INFO TIPS

CAPTEURS TEMP. D'ÉCHAPPEMENT

RÉFS. 1473112, 1473116, 1473184, 1473195 | TAUX DE RETOURS ÉLEVÉ

OÙ TROUVER LA DATE CODE ?

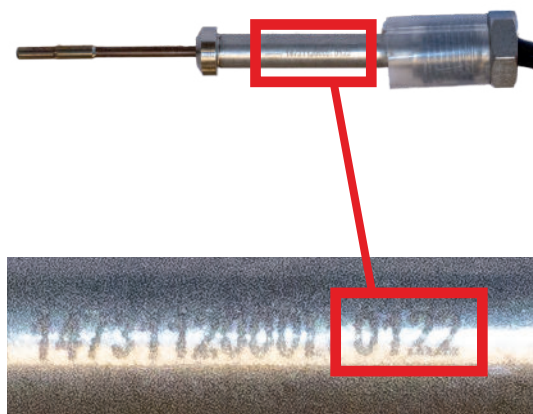
Nous souhaitons vous alerter sur le taux de retours élevé (>1%) des références **1473112, 1473116, 1473184, 1473195** ayant une **date code antérieure à mars 2023 (0323)**.

Pour contrer ce problème, nous avons amélioré la **robustesse de la thermistance** sur les capteurs ayant une **date code postérieure à mars 2023 (0323)**.
